con la presente si inviano le Osservazioni contro il Progetto di un impianto eolico codice procedura ID_VIP/ID_MATTIM: 1269 denominato

"Pitigliano" ubicato nei comuni di Pitigliano (GR) e Sorano (GR) costituito da 20 (venti) aerogeneratori di potenza nominale 7,0 MW per un totale

ID: Codice procedura (ID_VIP/ID_MATTM): 12691

TESTO DELLE OSSERVAZIONI

Immagine 1. Vincoli ex art. 136 del CBC dal PIT della Regione Toscana e zona approssimativa dove è progettato l'impianto industriale.

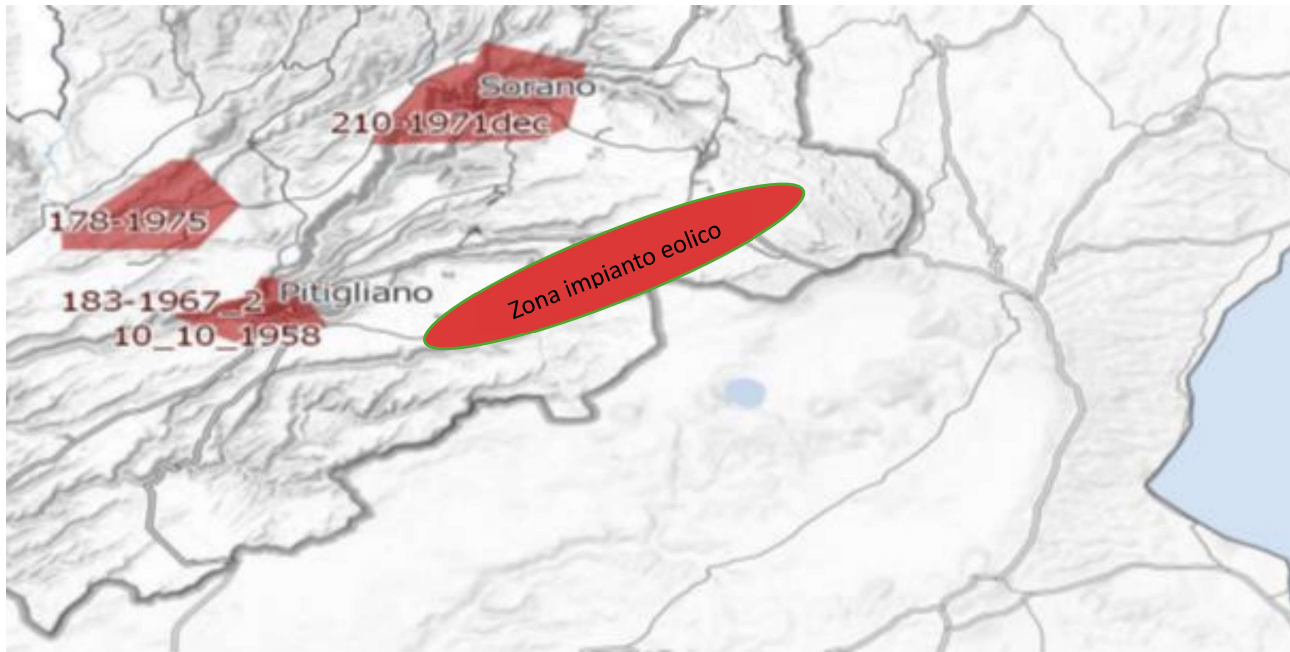
Al contrario si evidenzia che l'impianto eolico industriale citato non solo ricadrebbe con tutti e 20 gli aerogeneratori all'interno delle fasce di rispetto di 3 km di due vincoli paesaggistici di notevole interesse pubblico esistenti nella Regione Lazio e con una parte di essi nel vincolo paesaggistico del Centro abitato di Sorano (GR) quindi in aree non idonee all'installazione di impianti di energia rinnovabile. Addirittura, alcuni aerogeneratori sarebbero ubicati a poche centinaia di metri dai perimetri dei due vincoli paesaggistici laziali ex art 136 del CBC.

Inoltre, come sostiene la Proponente parte dell'impianto si verrebbe a trovare a 3,5 km dal centro abitato di Sorano. Infatti, tre degli aerogeneratori WTG 08, 09, 10 sono addirittura all'interno delle fasce di rispetto dei 3 km del suo vincolo paesaggistico di notevole interesse pubblico ex art 136 del CBC. Si evidenzia che così si crea

un'ulteriore incompatibilità con la tutela del Paesaggio.

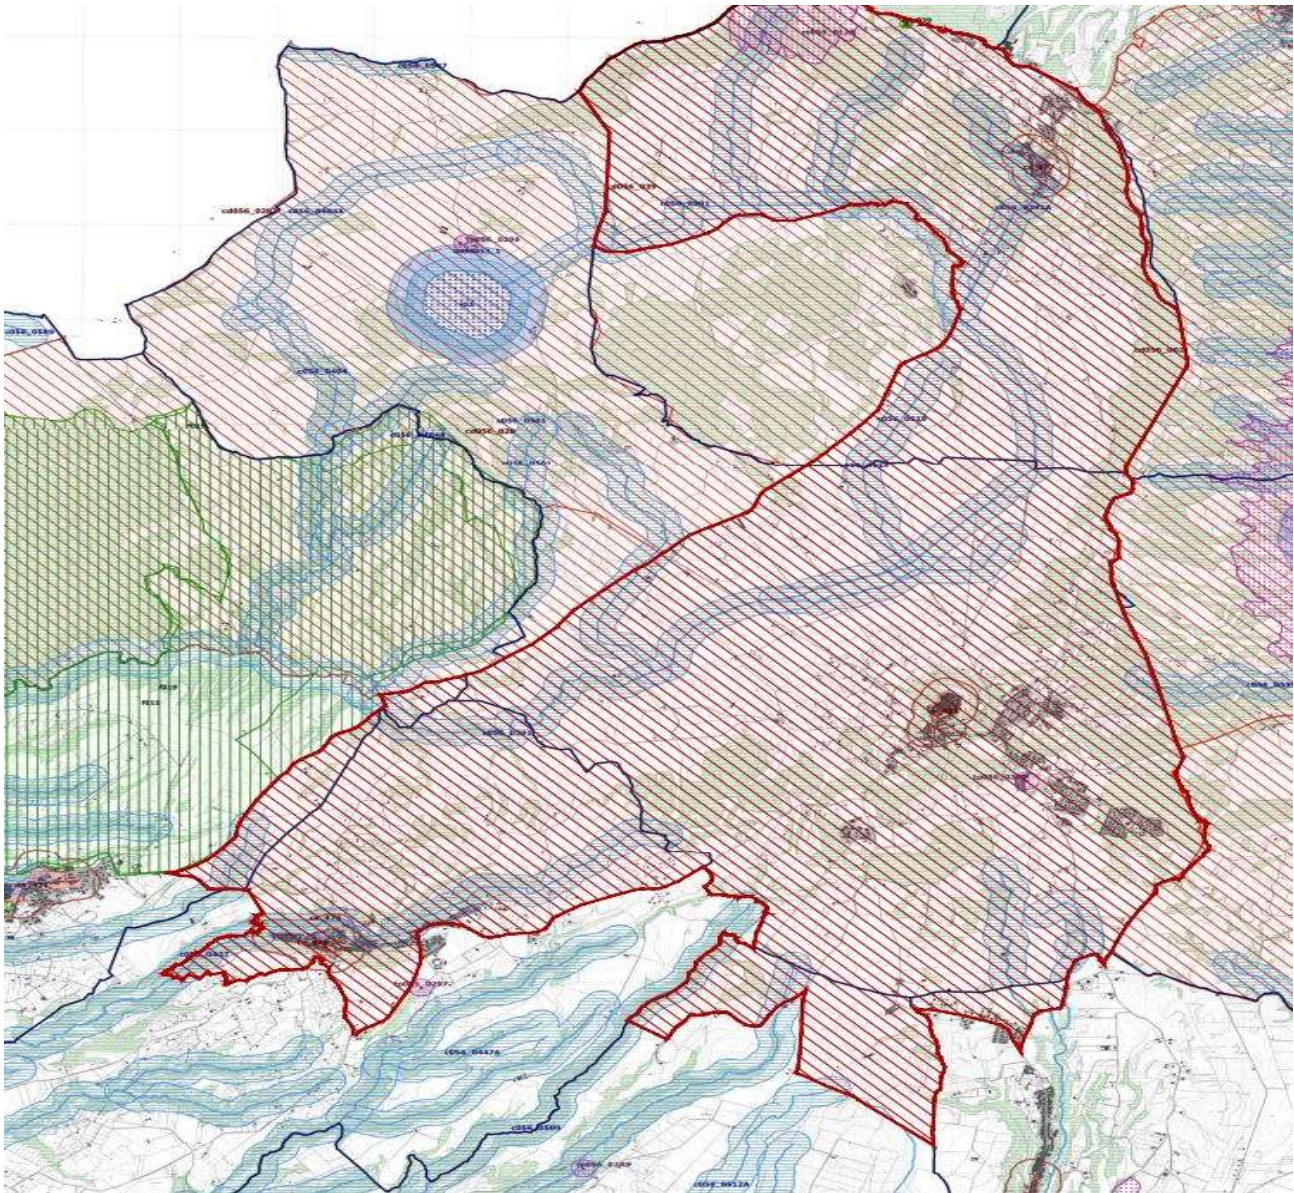
Come è illustrato nell'immagine si ribadisce che l'impianto industriale "Pitigliano" ricade completamente all'interno delle fasce di rispetto dei due vincoli di notevole

interesse pubblico e lambisce quelle di un terzo vincolo e quindi come affermato dal Consiglio di Stato nelle sentenze citate, l'impianto è insediato in area non idonea ai sensi dell'art. 20 comma 8 lettera c quater del D.Lgs. n. 199/2021 e ss.mm.ii al contrario di quanto sostiene la proponente.

Immagine 3. Cumulo di una parte di impianti eolici, fotovoltaici e geotermici industriali in progettazione ed esistenti intorno all’eolico industriale “Pitigliano”.

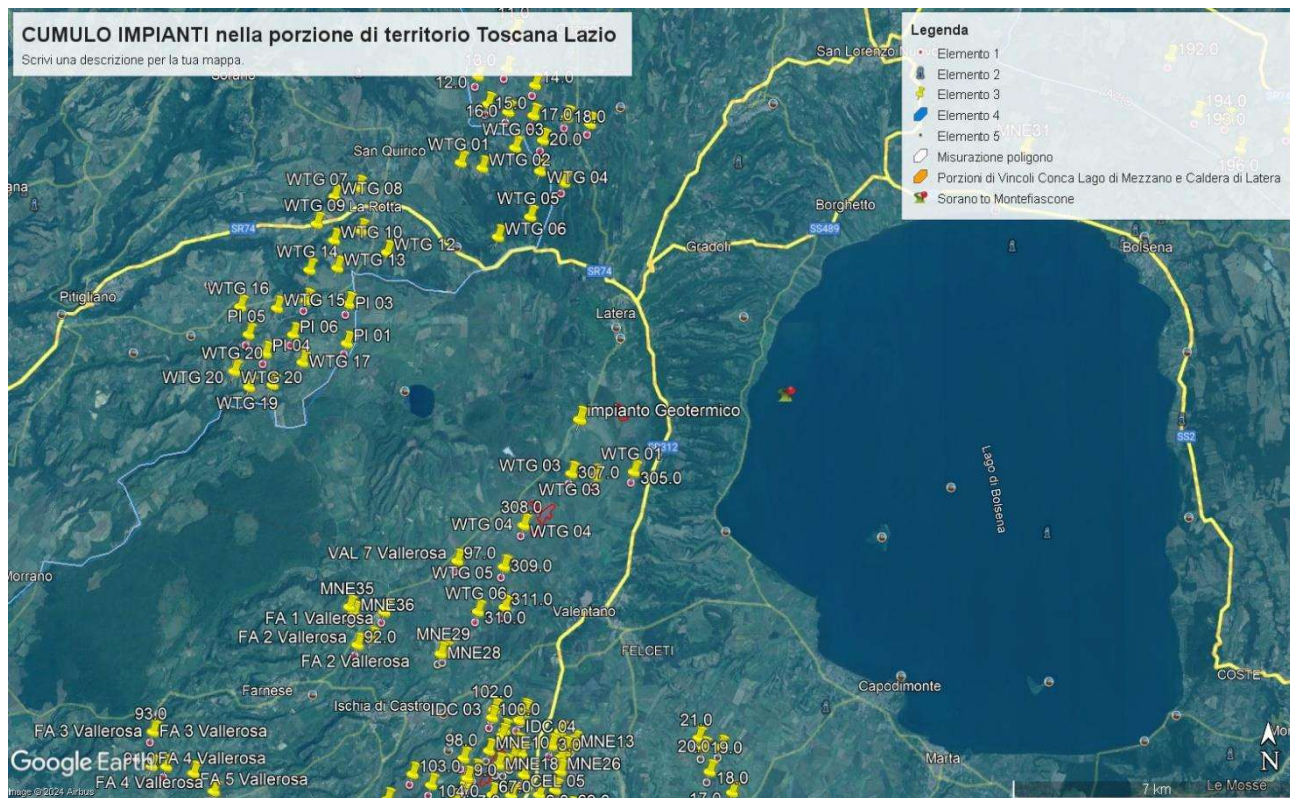
Beni Culturali “*Ambito paesaggistico, geologico e geomorfologico dell’orlo della caldera di Latera ...*” Non vengono nemmeno citati gli impianti eolici in progetto al MASE, il “Rempillo” (6 aerogeneratori) e un altro in verifica amministrativa di 14 aerogeneratori e 72, 6 MW. Ad oggi nei territori di Pitigliano, Sorano e in quello limitrofo potenzialmente potrebbero essere insediati 40 aerogeneratori alti 200 metri e larghi 170. Ma la proponente non cita neanche altri impianti che creerebbero il cumulo e quindi maggiore impatto. Infatti, sul territorio della “Città del Tufo” (Sorano e Pitigliano) impatterebbero anche l’impianto eolico “Montarzo” di Onano con 13 aerogeneratori con le dimensioni ricordate, l’altro eolico industriale nel territorio di Valentano con sette aerogeneratori (stesse dimensioni), gli impianti di Farnese con un minieolico di 3 Torri alte 60 metri già installate in località Poggio del Crognolo e l’impianto eolico industriale “Vallerosa” (7 aerogeneratori alti 200 metri e larghi 158 metri) in procedura VIA presso la Regione Lazio. Inoltre, altri impianti del minieolico già presenti a Valentano, Cellere e Piansano e due progetti eolici industriali con le stesse dimensioni (200 m x 170 m) nel Comune di Ischia di Castro. La valutazione del cumulo non prende neanche in considerazione gli impianti industriali di fotovoltaico e agrivoltaico in progetto a Farnese, Valentano, Ischia di Castro, Cellere. L’impianto geotermico in procedura Via al MASE, progettato nella Caldera di Latera. Quindi è stata effettuata una valutazione del potenziale impatto cumulativo non veritiera a dispetto di quanto affermato dalla proponente che sostiene di aver preso in considerazione uno spazio di 10 km intorno al suo impianto per gli impatti che si creerebbero.

Nella Parte IV delle Linee guida citate al punto 16.1, nello stabilire i requisiti per la valutazione positiva dei progetti nel procedimento di VIA si parla di individuazione delle aree idonee per l’insediamento degli impianti tenendo conto di aree degradate da attività antropiche pregresse o in atto (brownfield) tra cui siti industriali, cave, discariche, siti contaminati. Stessa raccomandazione viene ribadita anche nell’art.20 del D.Lgs n. 199/2021. Ma appare inascoltata dalla proponente. Infatti, insiste molto nel dire che il suo impianto industriale è compatibile con il territorio nonostante le numerose incompatibilità paesaggistiche, culturali, economiche e naturalistiche che esso incontra.

OSSERVAZIONE N.12

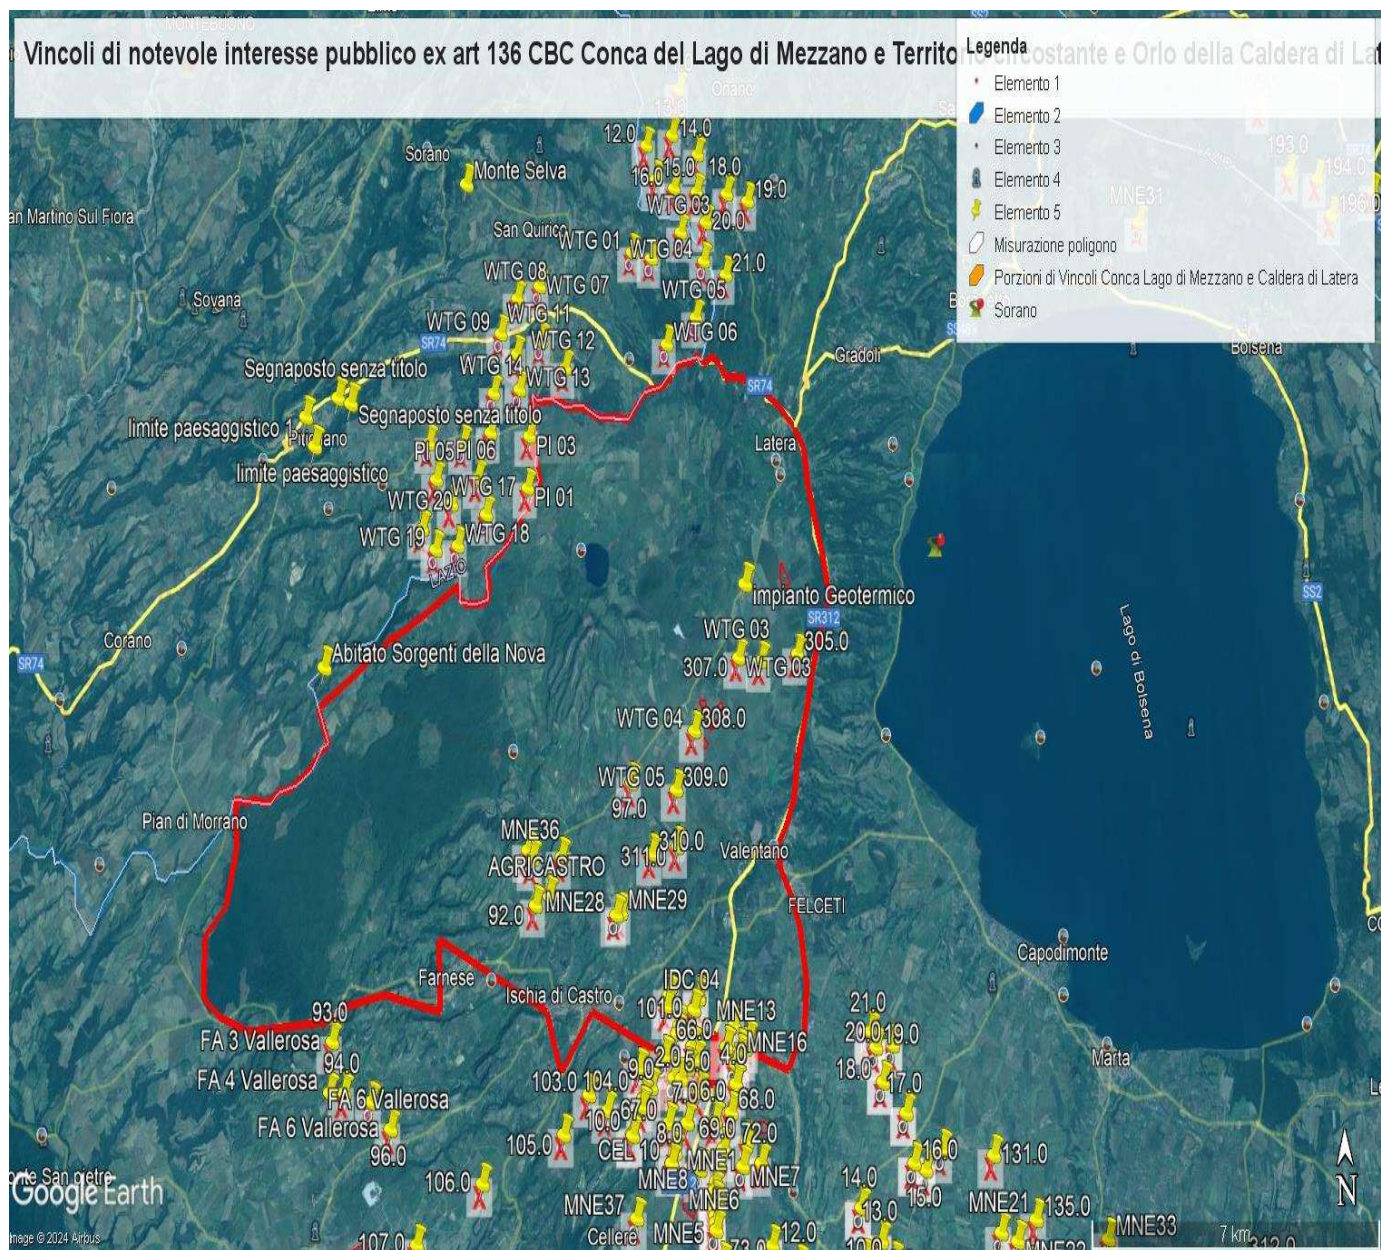
- 1) Lo studio presentato dal proponente nel "Report anemologico" si è basato su dati di parametri meteorologici estratti da un modello di rilevamento virtuale Virtual Met Mast (Vortex ERA - 5 series). Lo studio non riporta che tale modello sia stato validato con misure in sito. Una validazione del modello con misure rilevate sul posto per almeno un anno/ un anno e mezzo dovrebbe essere necessaria per garantire l'accuratezza della produzione energetica stimata.

- 2) Lo studio presentato nel "Report anemologico" riporta valori incoerenti di produzione energetica lorda e netta.
 - a. Nel paragrafo 5.2, Energy calculation, si stabilisce che usando il software Open Wind e il Wake Model Deep Array Eddy Viscosity, la produzione lorda dell'impianto risulta essere di 146,97GWh/anno, la produzione netta 143,59GWh/anno.

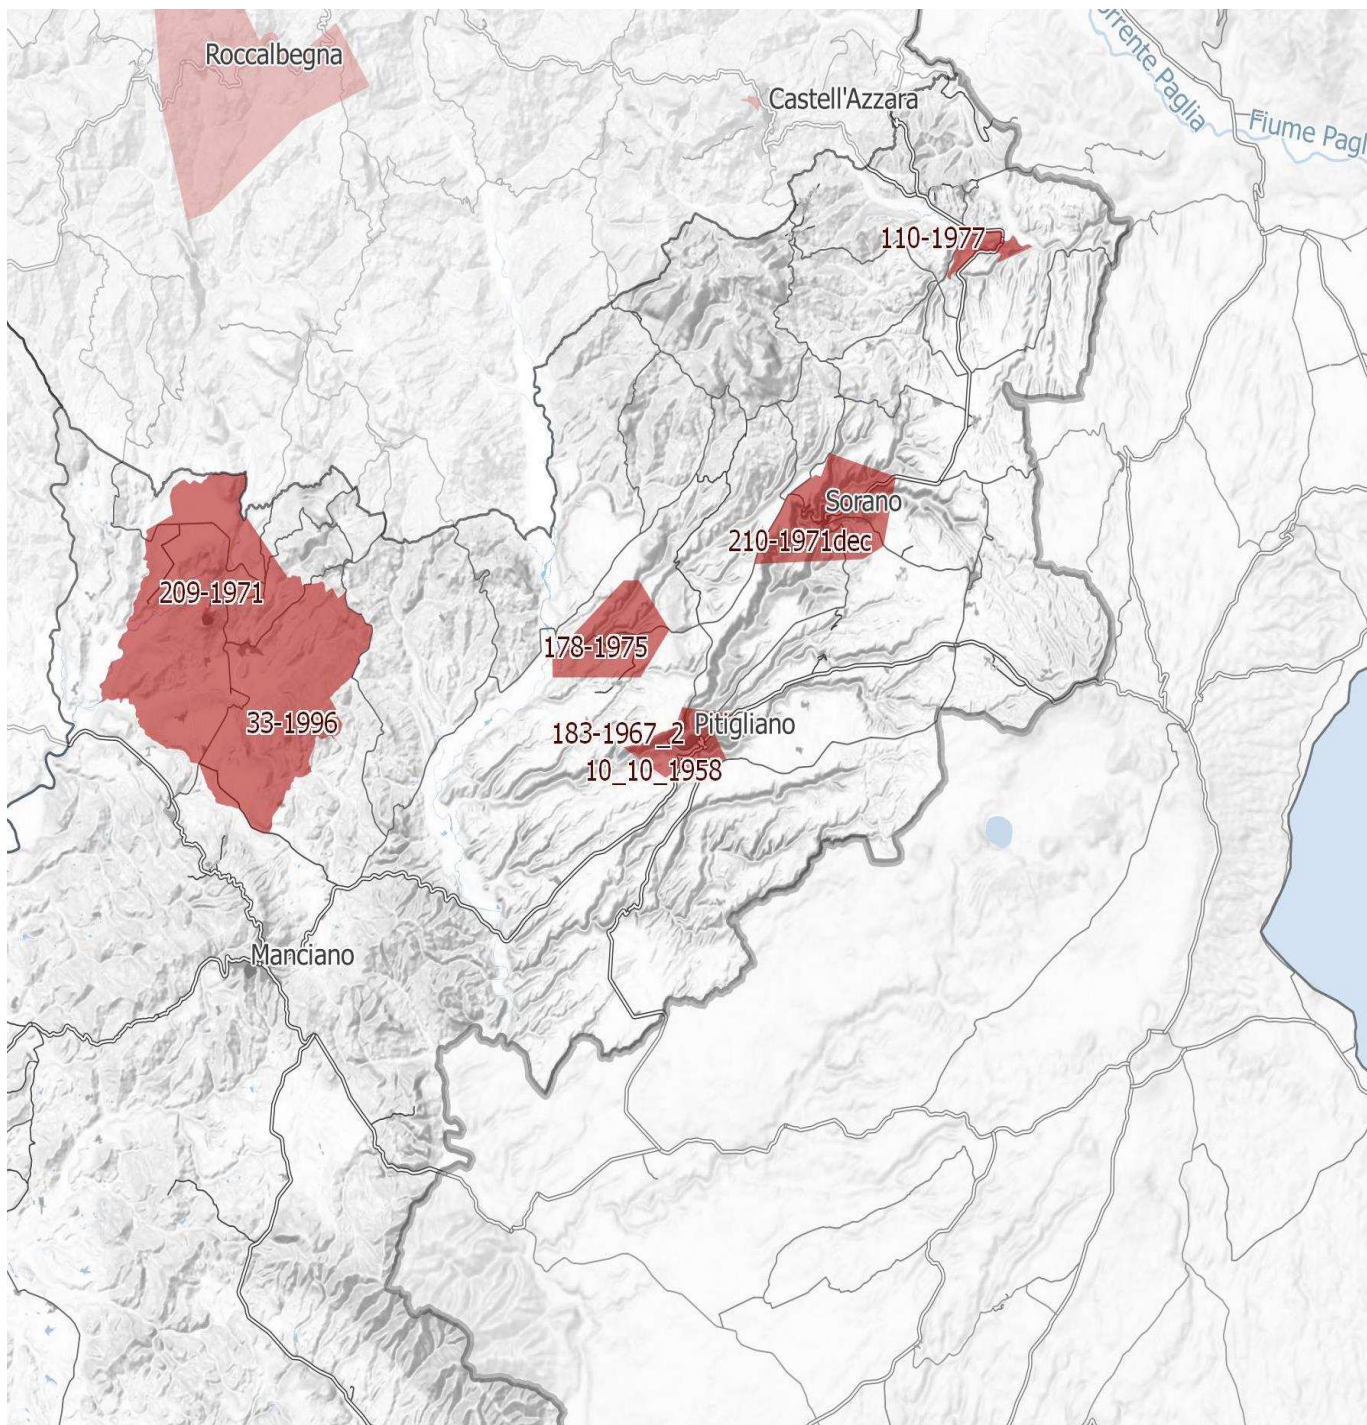
IMMAGINE n. 4 Si evidenzia che i tre aerogeneratori WTG 07, WTG 08 e WTG 09 impattano con il vincolo paesaggistico di notevole interesse pubblico del Centro Storico di Sorano. Il WTG 07 si troverebbe a 2828 m, WTG 08 2504 e WTG 09 2990. Il cavidotto dell'impianto invece impatta in buona parte del Vincolo paesaggistico ex art. 136 del CBC del Centro Storico di Pitigliano.

IMMAGINE n. 7 Mappa della intervisibilità degli impianti eolici elaborata dall'Associazione nazionale Amici della Terra. La mappa non è aggiornata comunque rende molto bene dell'enorme impatto visivo creato dal cumulo degli impianti.

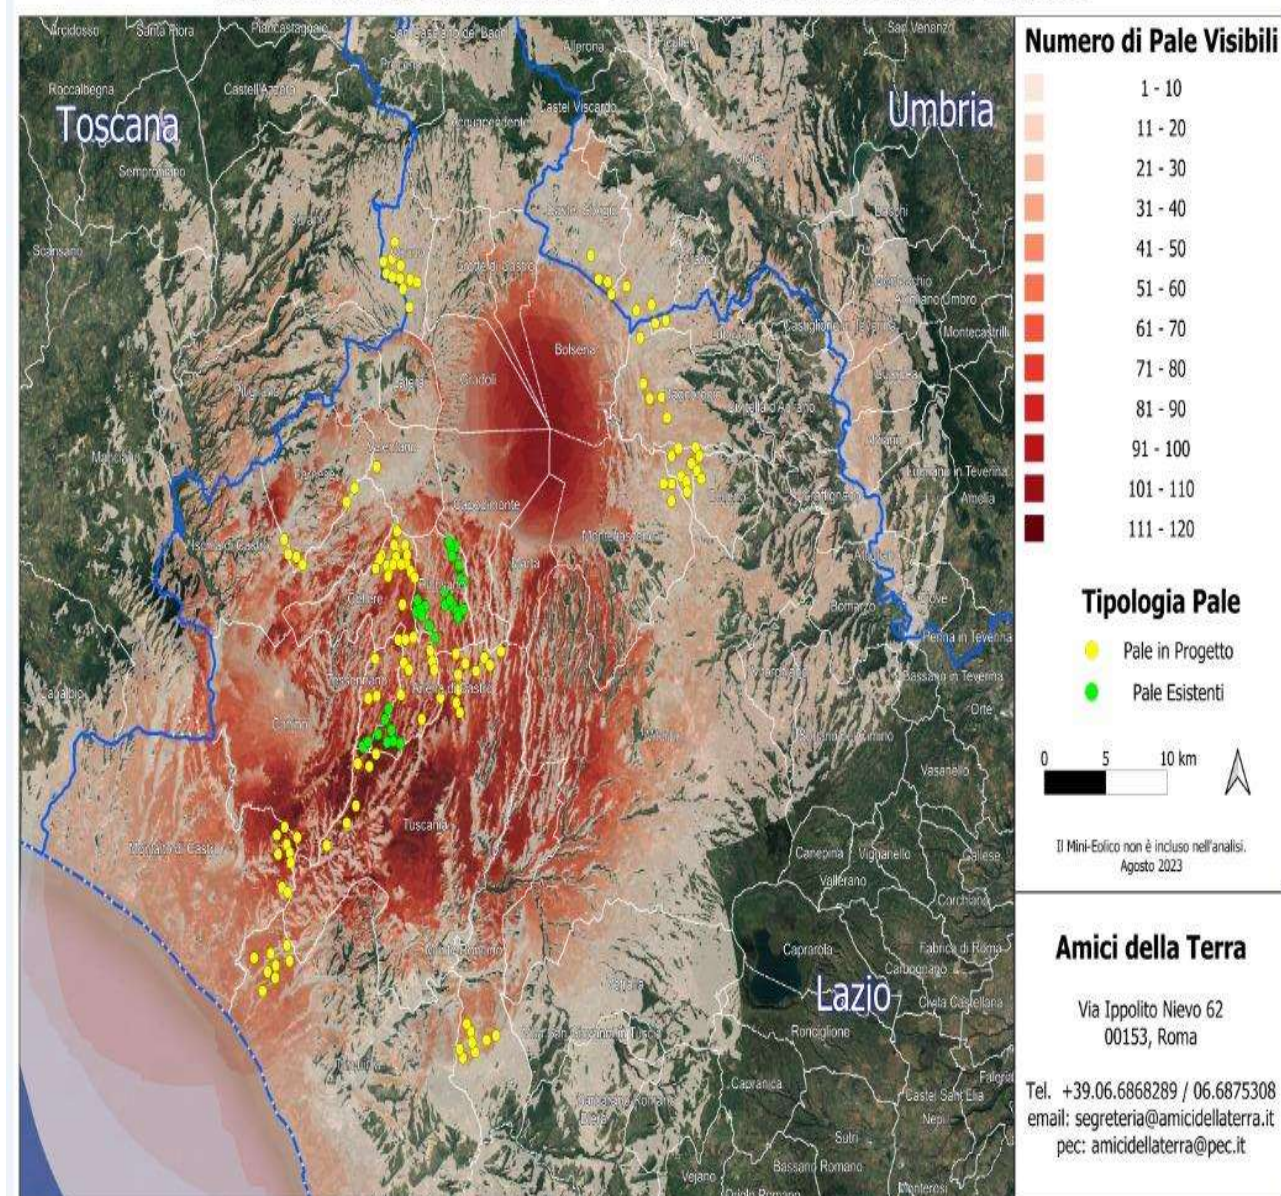
Se agli impianti eolici rappresentati qui sopra che non comprendono sia l'impianto eolico Pitigliano e le altre 14 pale del progetto eolico in verifica amministrativa sempre nel territorio di Pitigliano si aggiungono i migliaia di ettari (7000 fin'ora) di territorio occupato dagli impianti fotovoltaici e agrivoltaici e dalle altre tipologie appare chiaro il numero spropositato degli impianti FER nella bassa toscana e nella Tuscia.
